PROBE lage-f-bereik AGC module

50 à 60 dB auto RF AGC bereik
bruikbaar tussen < 5 kHz tot ruim boven 75 MHz

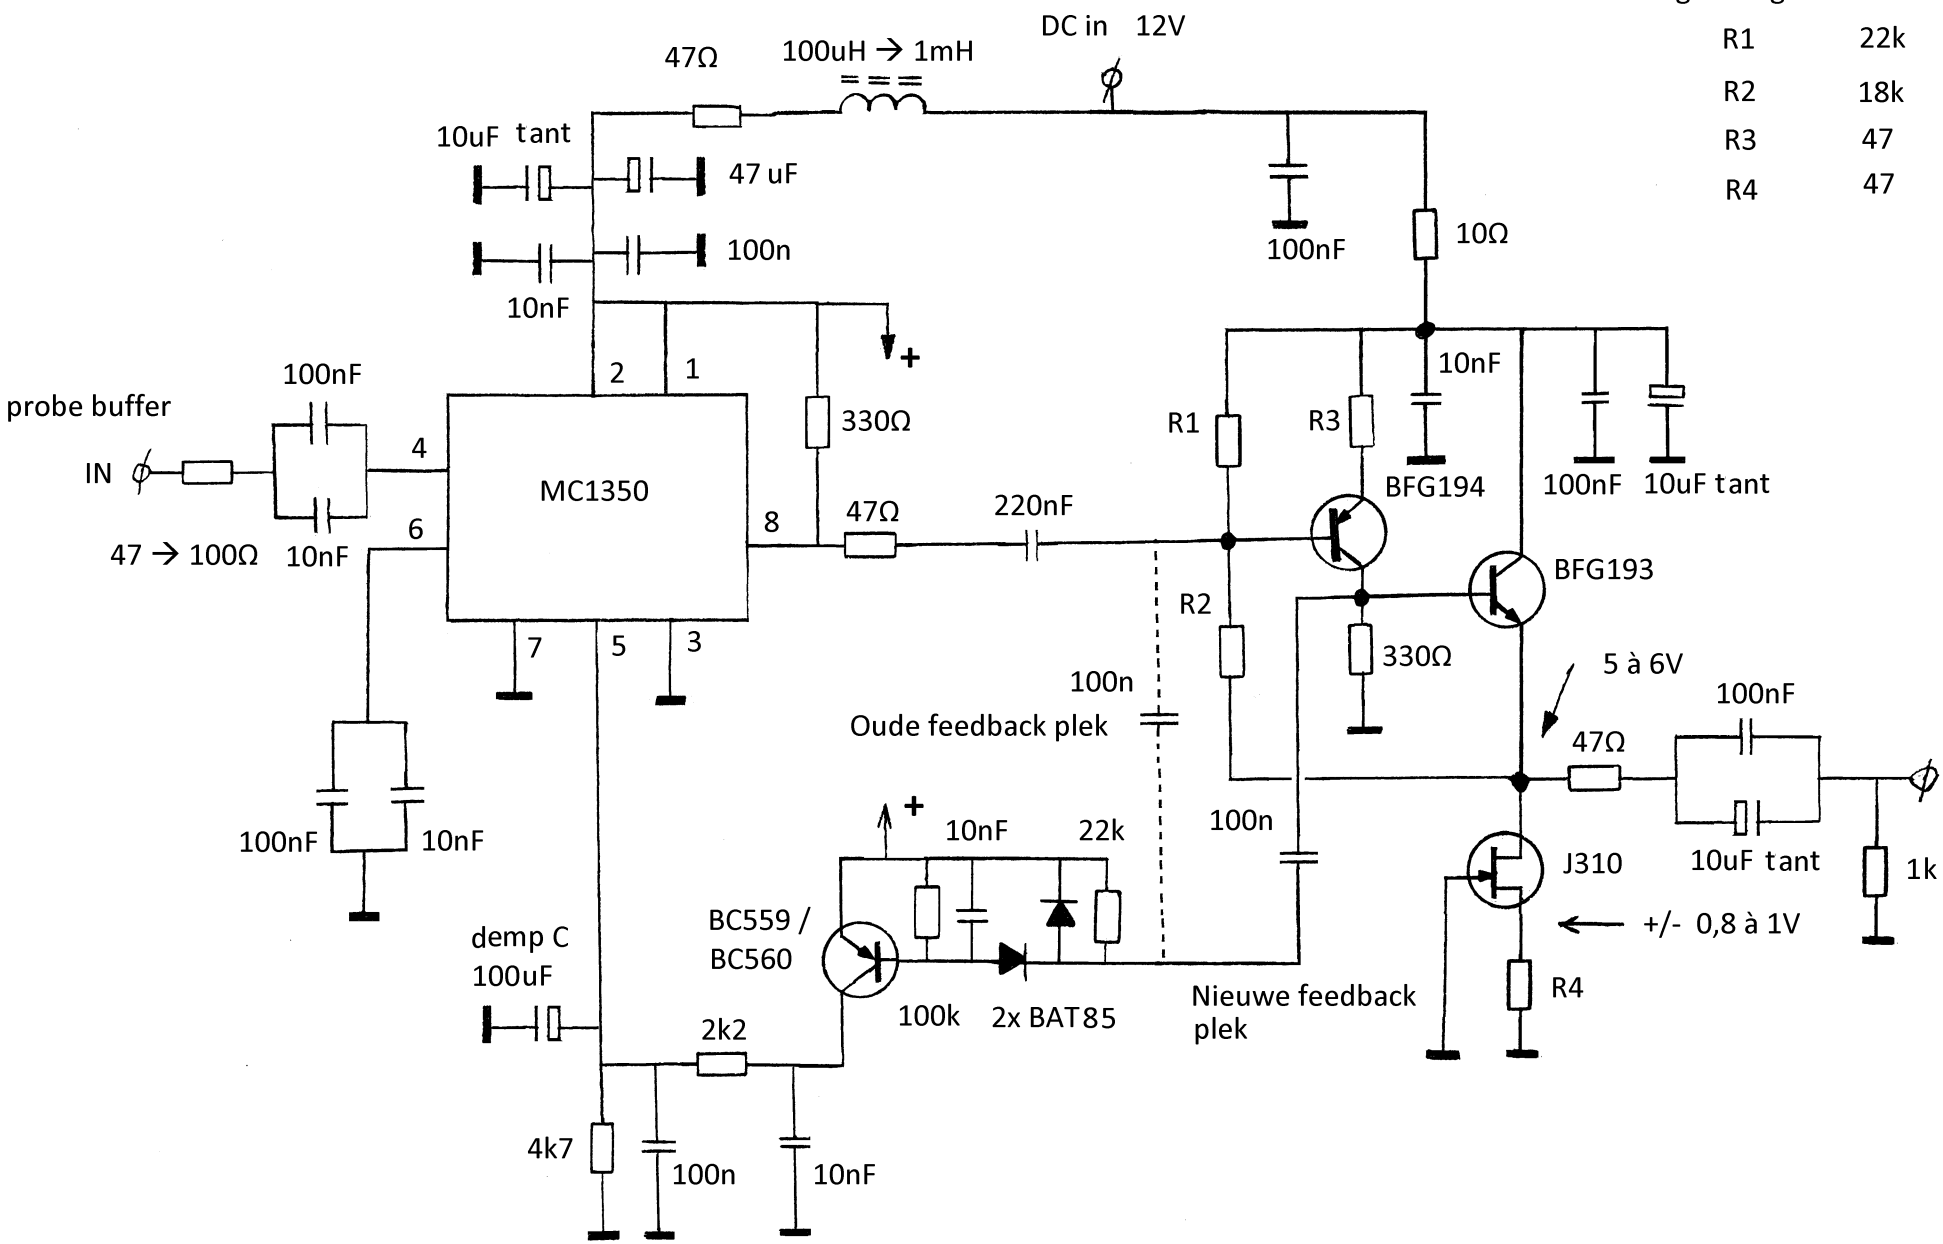
Originele AGC over alleen het IC verlaten. Meer uitgangs spanning niet nodig.

Schakeling is stabiel genoeg voor 10x meer gain en AGC nu ook over de coax buffer trap. Die staat nu op 10x en let op verplaatste feedback C.
